府民公募型安心・安全整備事業（府民提案型）技術審査一覧【京都市域】

府民公募型安心・安全整備事業

( 府民提案型 < 既要望 > )

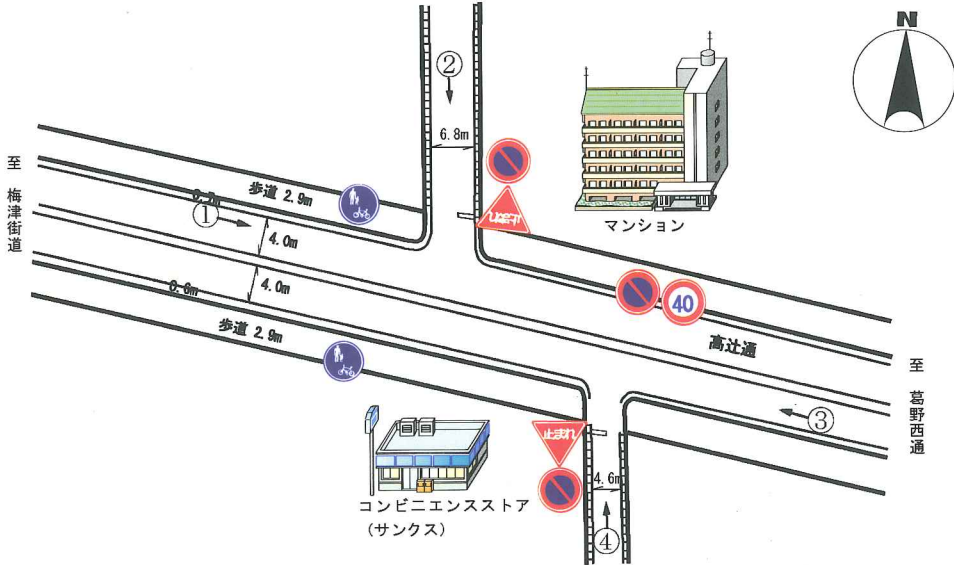
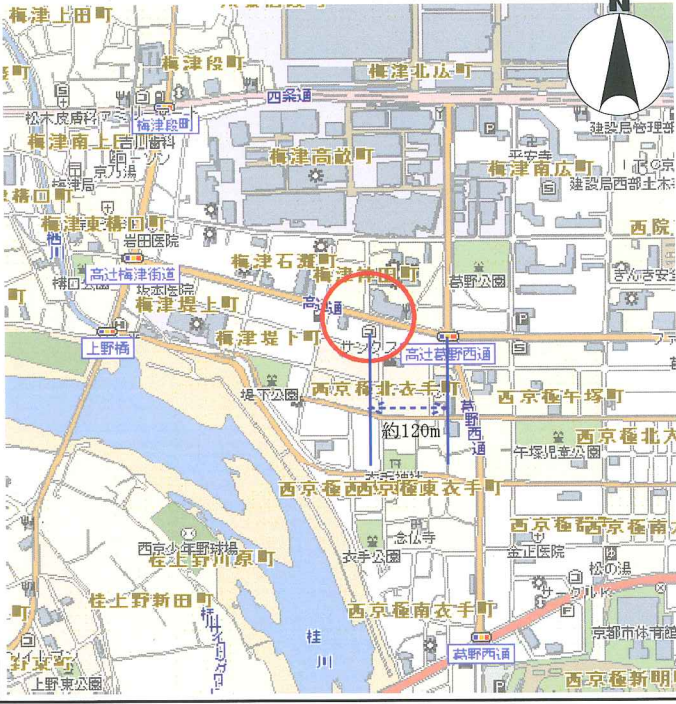
<p>整理番号</p>	<p>2</p>	<p>写 真</p>	
<p>交通安全施設</p>	<p>信号機 (新設・押ボタン式)</p>	<p>① </p>	<p>② </p>
<p>所在地</p>	<p>右京区梅津堤下町63-2 先 高辻通</p>	<p>③ </p>	<p>④ </p>
<p>現在の状況</p>	<ul style="list-style-type: none"> <li>・ 交通規制 交差点図面に記入のとおり</li> <li>・ 付近の環境 周辺は旧来からの住宅が密集しており、南東方向には光華小学校、西方は梅津小学校がある。</li> </ul>	<p>交 差 点 図 面</p>	
<p>要望内容</p>	<p>高辻通を横断する児童や高齢歩行者の安全対策として信号機の設置要望。 受付番号119 (6月18日受理)</p>		
<p>位置図</p>			
<p>対応案</p>	<p>葛野西通の信号機と近接 (約120m) していることや、隣接交差点にも信号機設置の要望があり、検討を加えていることから、今回は実施しない。</p>

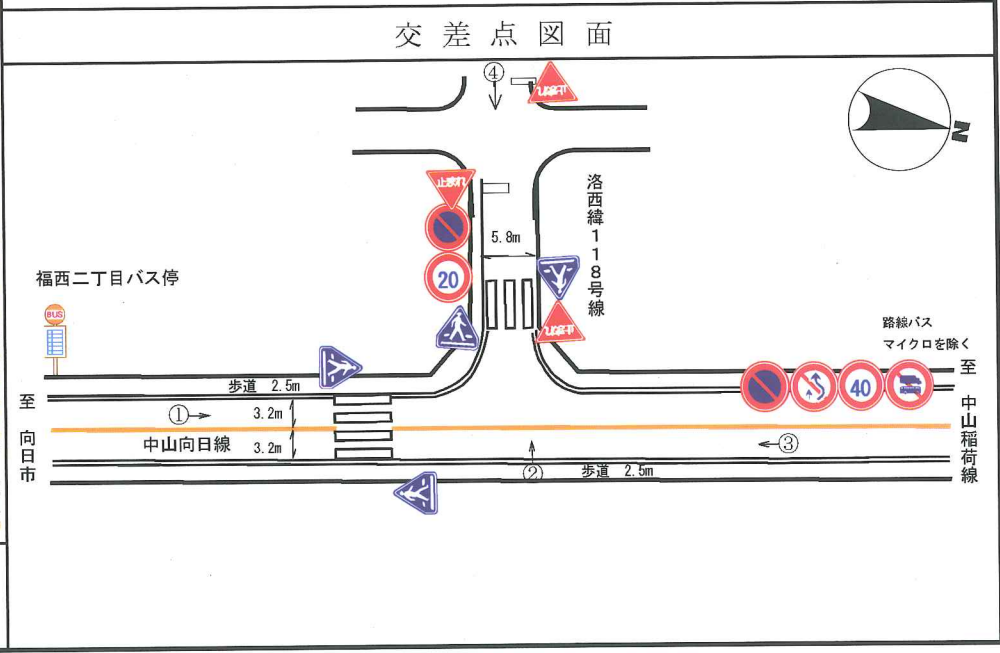
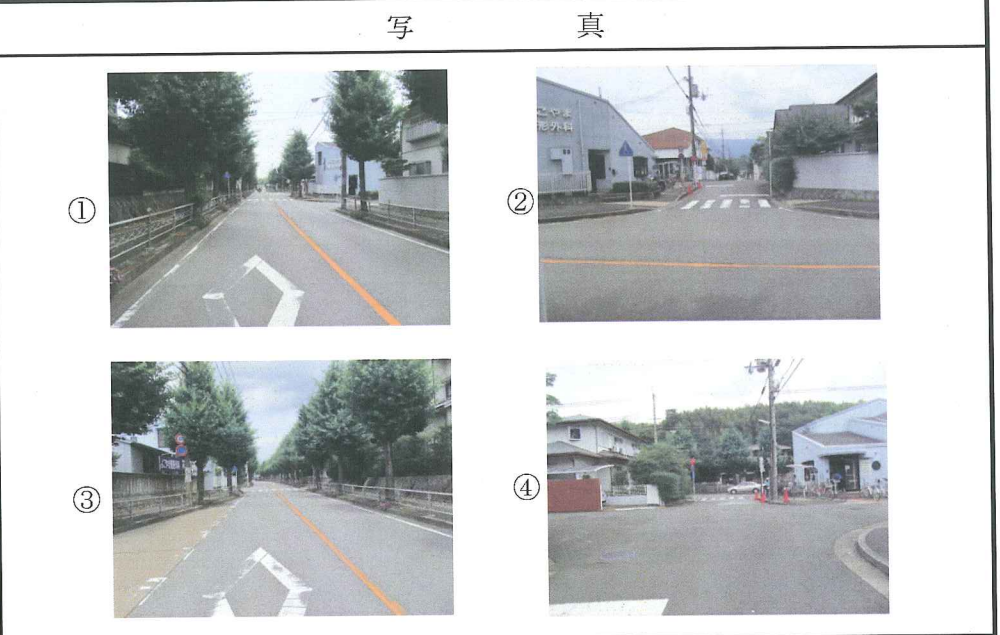
整理番号	4
交通安全施設	信号機（新設・押ボタン式）
所在地	西京区大枝南福西町2丁目10-1先 中山向日線洛西緯118号線交差点
現在の状況	<ul style="list-style-type: none"> <li>交通規制 交差点図面に記入のとおり</li> <li>付近の環境 周辺は住宅が密集しており、西方向には福西小学校、西陵中学校がある。</li> </ul>
要望内容	<p>バス利用者が安全に横断できるよう既設の横断歩道に押ボタン式信号機の設置要望。</p> <p>受付番号144（6月18日）</p>
位置図	
対応案	<p>交差点付近は直線で、交差道路からの見とおしも良好であり、周辺の御意見も賛否両論あるところから今回は実施しない。</p>

整理番号	6
交通安全施設	信号機 (新設・押ボタン式)
所在地	東山区今熊野榎ノ森町42番地先 東大路通新熊野神社前
現在の状況	<ul style="list-style-type: none"> <li>交通規制 交差点図面に記入のとおり</li> <li>付近の環境 西側は新熊野神社、東側及び南側は商店街となっている。</li> </ul>
要望内容	乱横断も見られることから、安全対策として横断歩道と信号機の設置要望。 受付番号383 (7月2日受理)

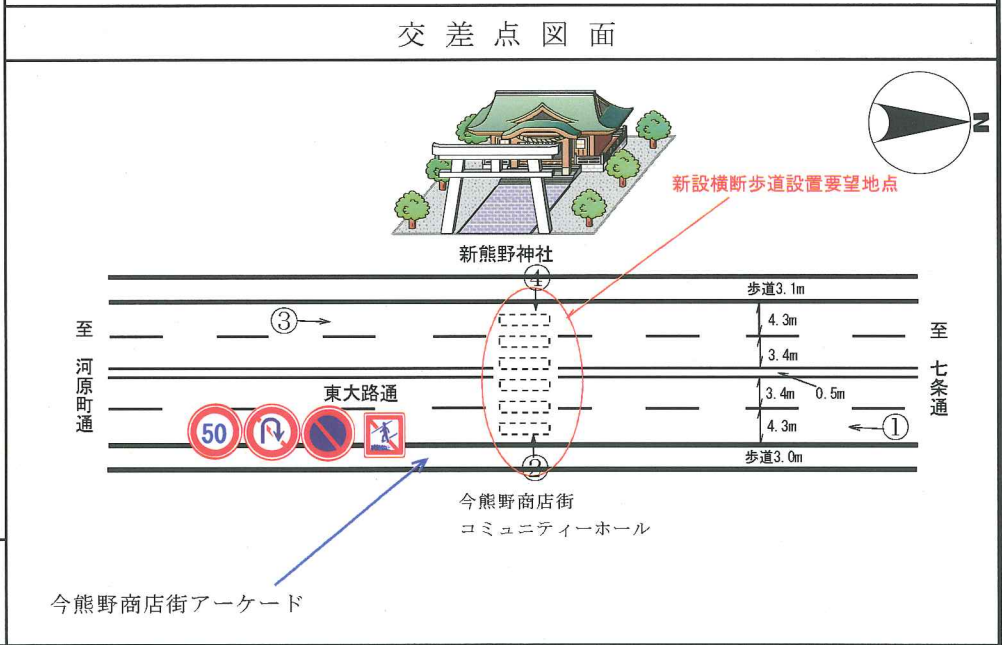
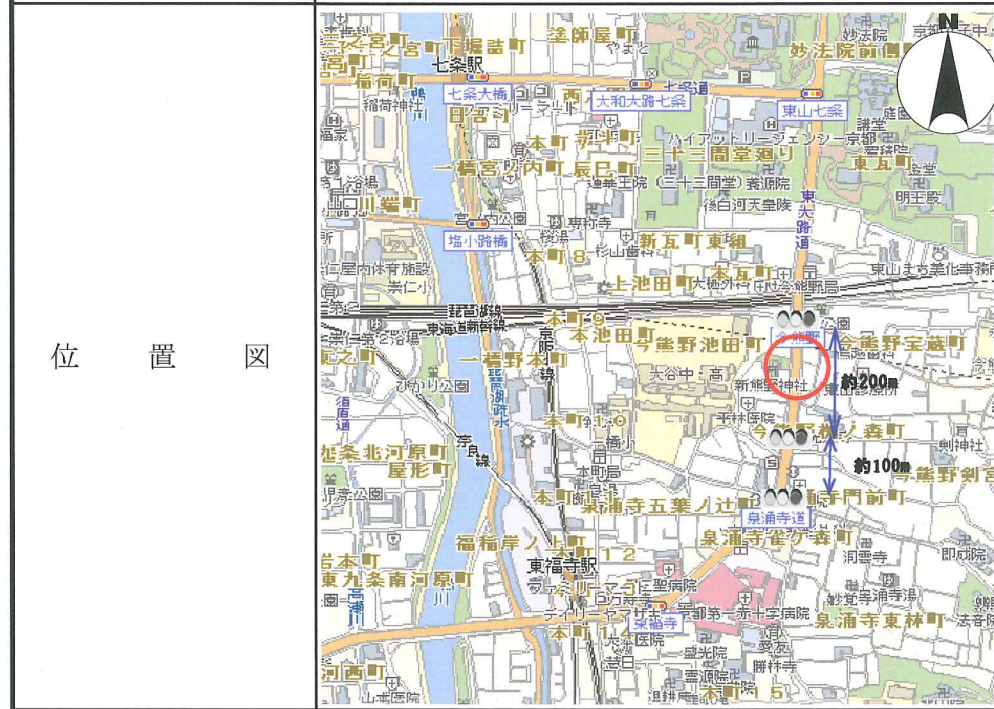
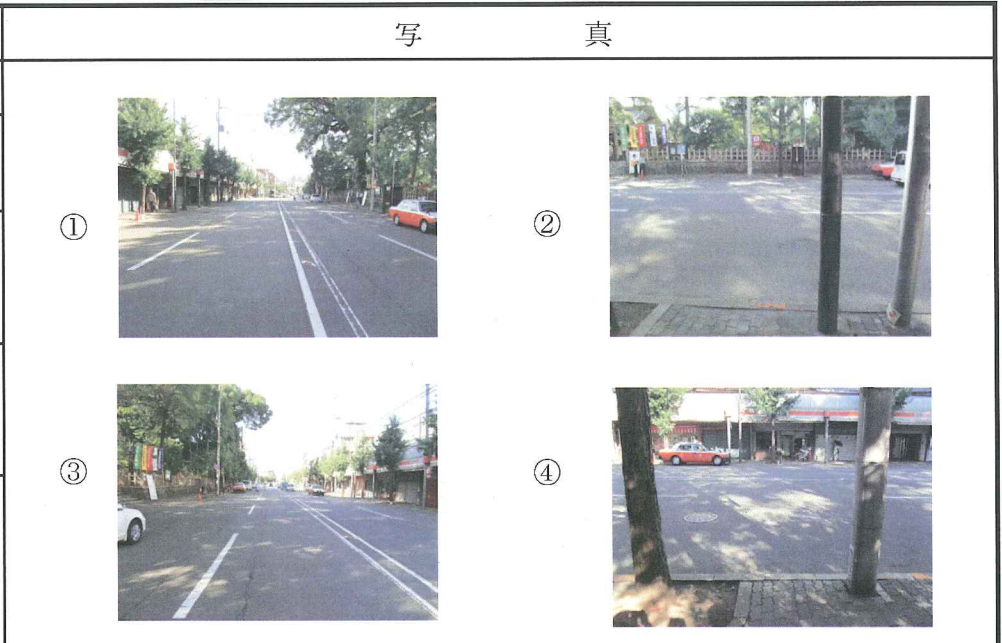
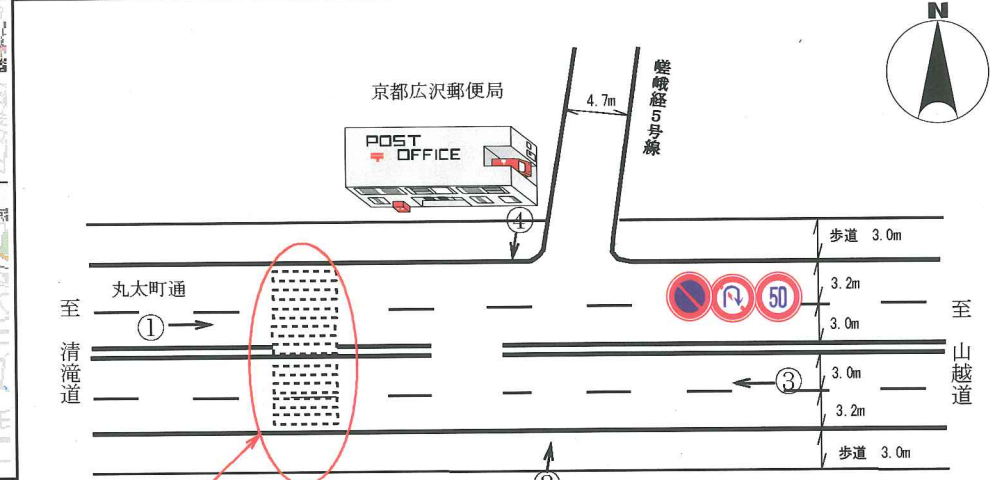
対応案	アーケード柱への共架や加工が必要で、植栽の移設等大規模な工事となるため実施しない。また、近接している既設信号機の御利用をお願いします。
-----	---

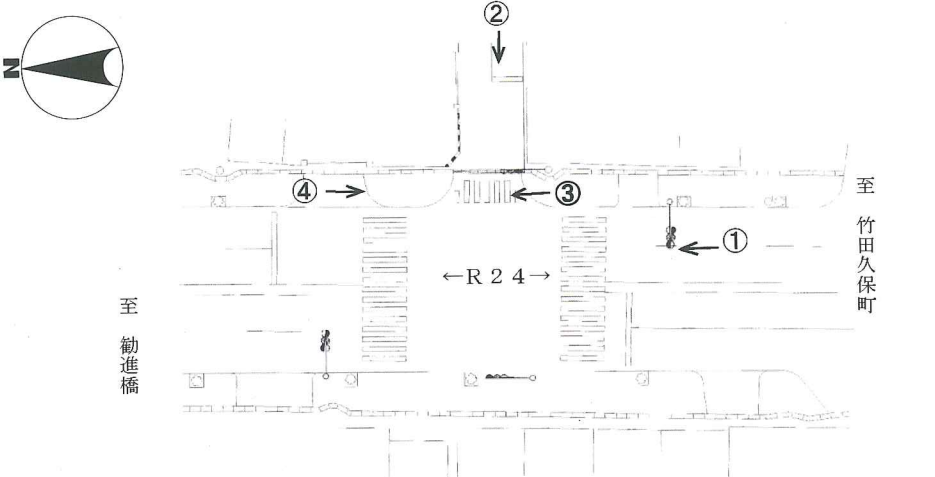
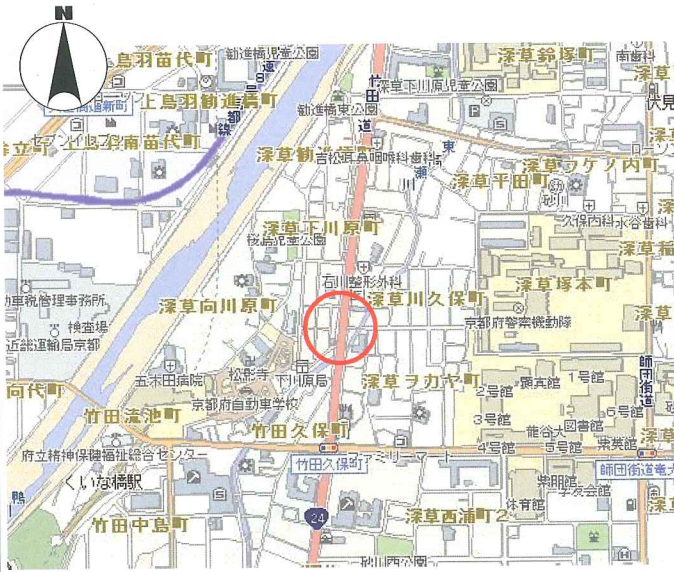
整理番号	7	写真	
交通安全施設	信号機 (新設・押ボタン式)	① 	② 
所在地	右京区嵯峨広沢南野町12番地10先 丸太町通広沢郵便局前	③ 	④ 
現在の状況	<ul style="list-style-type: none"> <li>交通規制 交差点図面に記入のとおり</li> <li>付近の環境 周辺は住宅街であり、北東角には郵便局がある。当該地点の東方約180m、西方約230mには信号機が設置されている。</li> </ul>		
要望内容	丸太町通約400mの間に信号機がなく、安全対策として信号機の設置要望 受付番号399 (4月26日受理)		
位置図	 <p style="text-align: center;">交差点図面</p> 		
対応案	前年から継続して要望があり、設置に関して賛否両論の意見があることから、横断歩道の位置も含めさらに地元調整が必要なため、今回は実施しない。継続検討とする。
